Shearwater Teric

Примечания к программному обеспечению

Версия 19 26.07.2021

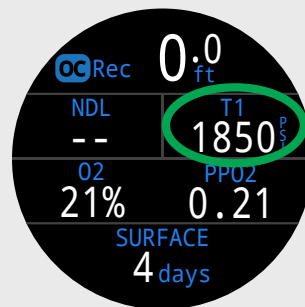
В стандартном представлении в режиме OC Rec (режим открытого цикла, рекреационный дайвинг) вместо значения TTS (время до всплытия на поверхность) в информационном окне справа вверху может выводиться другая информация.
